Zusammenführung der Bau- und Zonenordnungen von Littau und Luzern

Erläuterungsbericht Staffelintäli

Öffentliche Auflage von 24. Oktober bis 22. November 2022

Abbildung 9: Entwurf BZO neu

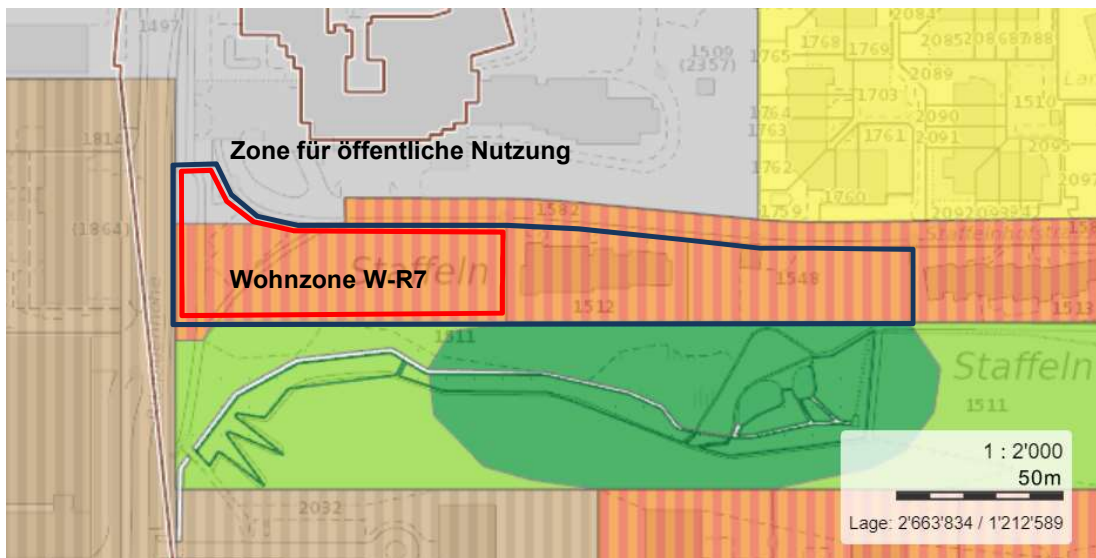
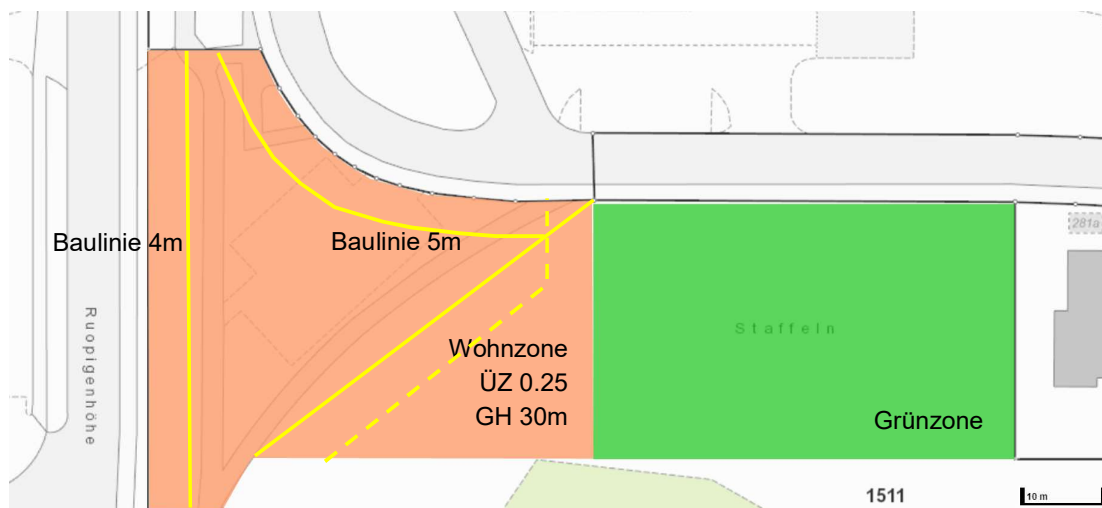
Das Grundstück Nr. 1511 GB Littau umfasst zirka 17'945 m², wovon sich eine Teilfläche von rund 2'986m² gemäss geltender BZO Littau in der Wohnzone W – R7 befindet (siehe Abbildung 3). Diese sieht eine Bebauung mit 3 Geschossen und eine AZ von 0.61 vor. Zudem gilt eine Gestaltungsplanpflicht für die oben genannte Teilfläche des Grundstücks 1511 zusammen mit den Grundstücken 1512 und 1548, wobei die Geschosshöhe auch im Rahmen eines Gestaltungsplans nicht erhöht werden darf (Siehe Tabelle 1). Eine weitere Teilfläche des Grundstücks umfasst rund 347m² und befindet sich gemäss geltender BZO Littau in der Zone für öffentliche Nutzung.

Mit dem geplanten Solitärbau verschiebt sich der räumliche Bezugsrahmen stärker hin zum Ruopigenzentrum und Staffelnhof, während die ursprüngliche Gestaltungsplanpflicht eher auf die gemeinsame Entwicklung mit den in Richtung Osten in den Hang gelegten niedrigeren Zeilenbauten vorsah. Mit dem neuen Bebauungsmuster macht eine übergreifende Gestaltungsplanpflicht zusammen mit den Zeilenbauten keinen Sinn mehr. Die geplante Bebauung durch einen Solitär ist ausserdem als Einzelbau weniger komplex und kann ohne Gestaltungsplan umgesetzt werden. Durch die umfassende Machbarkeitsstudie als Basis für die BZO-Anpassungen sowie die mit der späteren Baurechtsabgabe des städtischen Grundstücks verbundene Pflicht zur Durchführung eines Architekturwettbewerbs, ist eine hohe Qualitätssicherung gewährleistet, wodurch der Einsatz eines Gestaltungsplans in diesem Fall nicht mehr notwendig ist.

Zonenbestimmungen und Dichtemass		
Wohnzone		
	ÜZ	0.25
	Gebäudehöhe	30m
	Baulinien	Ruopigenhöhe 4m, Staffelhöhe 5m Landschaftsfenster
	Gemeinnütziger Wohnbau	100%
Grünzone
